Egr. Sig.
Sindaco
del Comune di
Campi Bisenzio (FI)

Oggetto: **Convenzione urbanistica tra gli scriventi ed il Comune, stipulata il 23.5.2013 e registrata a Pisa il 13.6.2013 al n. 5973.**

Modifica art. 3:

Tavola A: Suddivisione U.M.I. Funzionali e suddivisione fidejussioni;

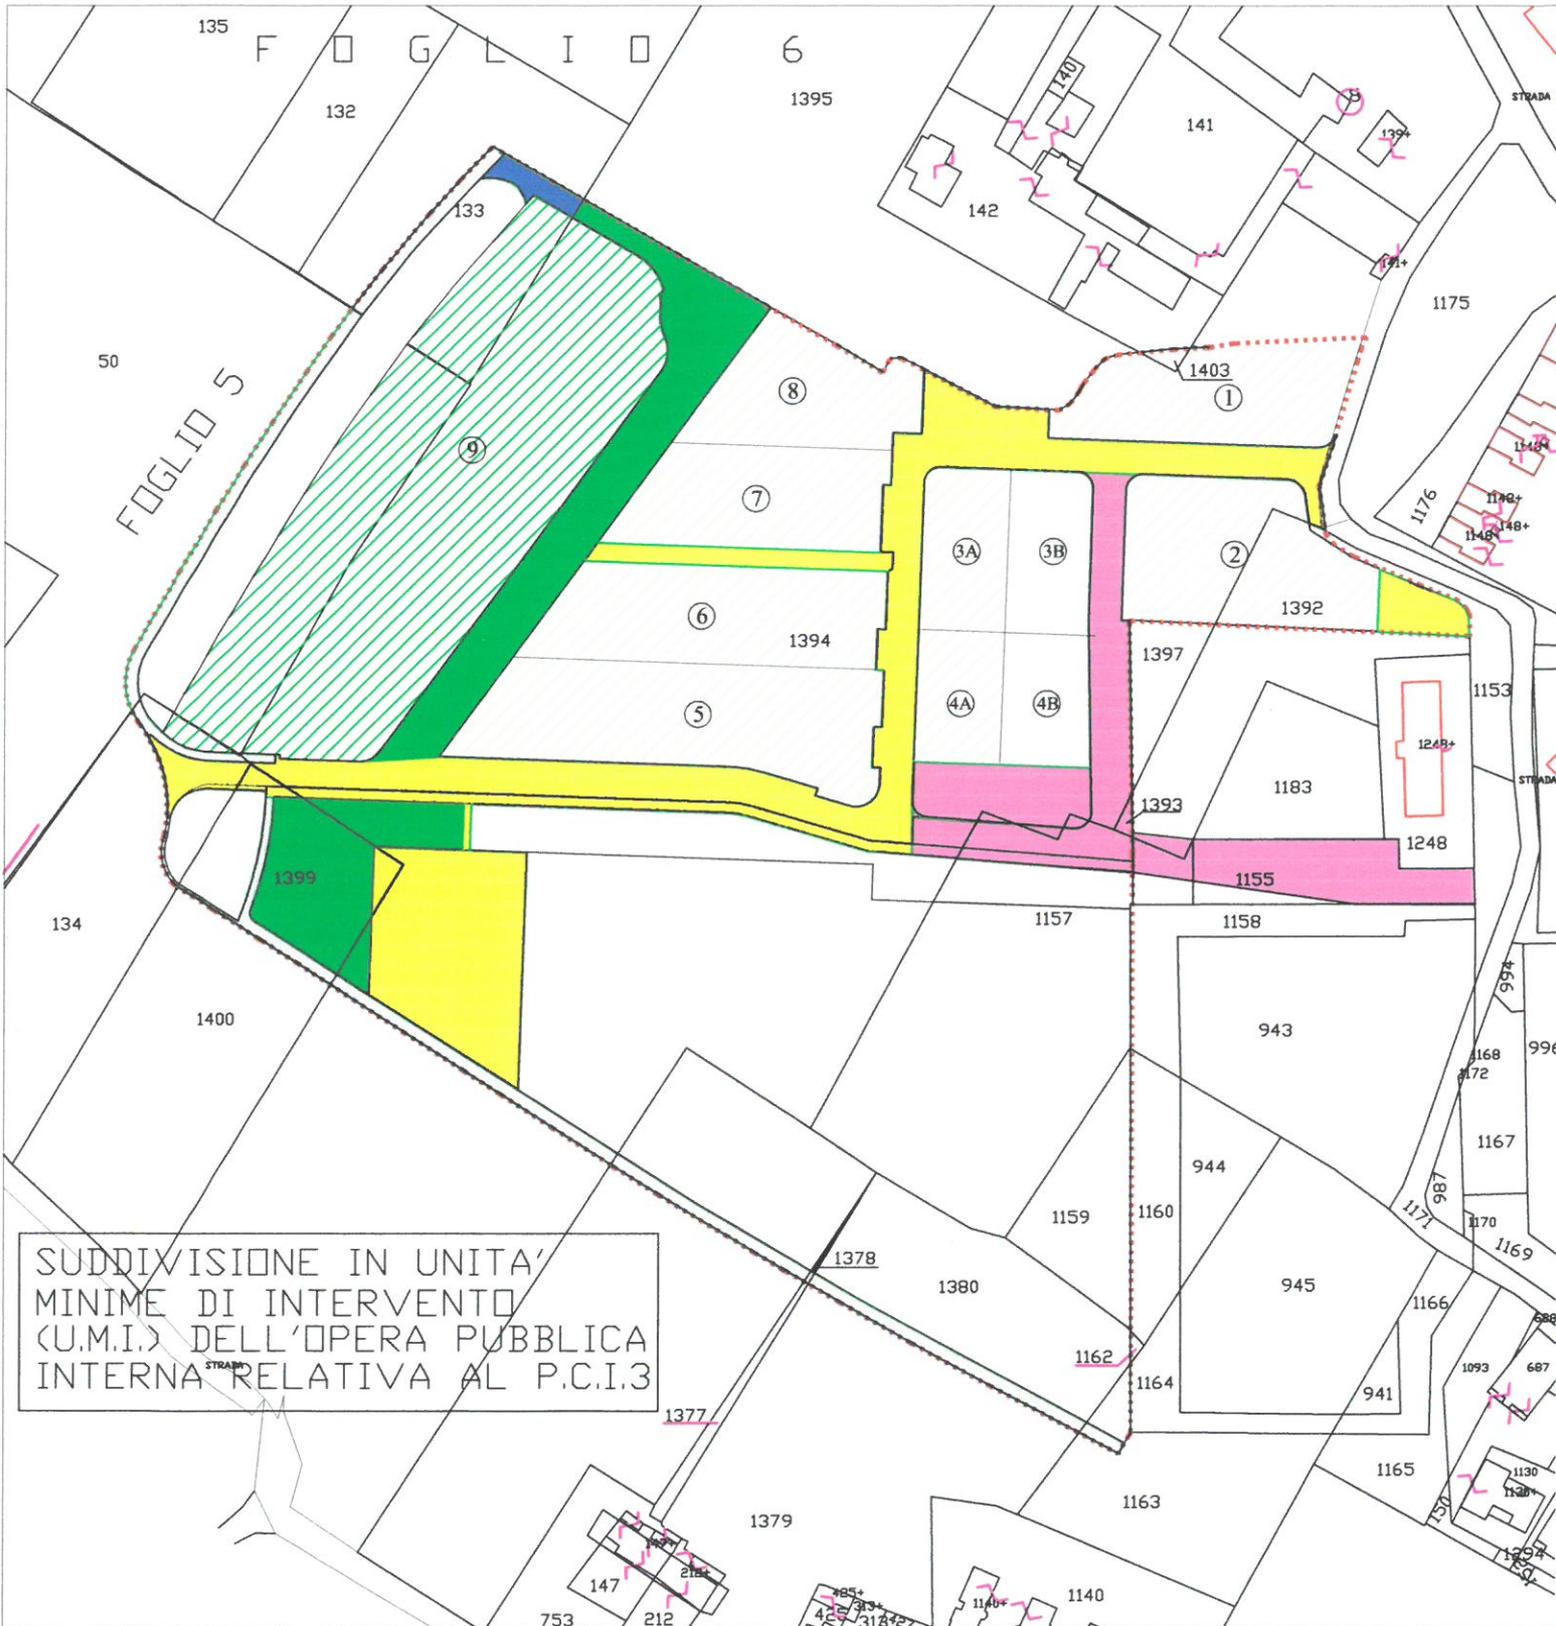
“2. Le volumetrie ad uso residenziale e non previste dall’art. 133Bis del RUC potranno essere attuate per stralci funzionali così come individuati e distinti nelle tre Unità Minime di Intervento – UMI – nella Tavola A allegata alla presente convenzione e precisamente UMI1 in giallo, UMI2 in verde ed UMI3 in rosa, con la precisazione che tale elaborato grafico ha valore meramente indicativo, vincolanti essendo- per contro- solo quelle previsioni contenute nelle NTA che riguardano volumi, altezze massime, distanze dai confini e superficie massima coperta.

comma 1 e comma 7: dopo le parole “*all’art. 3*” si aggiunge: “*così come suddivise nelle singole UMI1, UMI2, ed UMI3, risultanti dalla tavola A*”

"Le opere di urbanizzazione di cui all'art. 3, realizzate in base alle Unità Minime di Intervento – UMI1, UMI2 ed UMI3 previste dall'allegato A, e le relative aree saranno cedute gratuitamente al Comune entro sei (6) mesi dall'approvazione del relativo collaudo; si precisa che resta fermo l'obbligo di cessione gratuita al Comune delle aree su cui insiste l'attuale tracciato della pista ciclabile, anche nell'ipotesi di modifica del tracciato medesimo".

U.M.I. 1 MQ. 7.539,00 + (2.964,00 mq. VP3) LOTTI 1-2-3A-4A-5-6-7-8

U.M.I. 2 MQ. 5.993,00 LOTTO 9

U.M.I. 3 MQ. 3.284,00 + (1.669,00 mq. adeg. via Tabern.) LOTTI 3B-4B
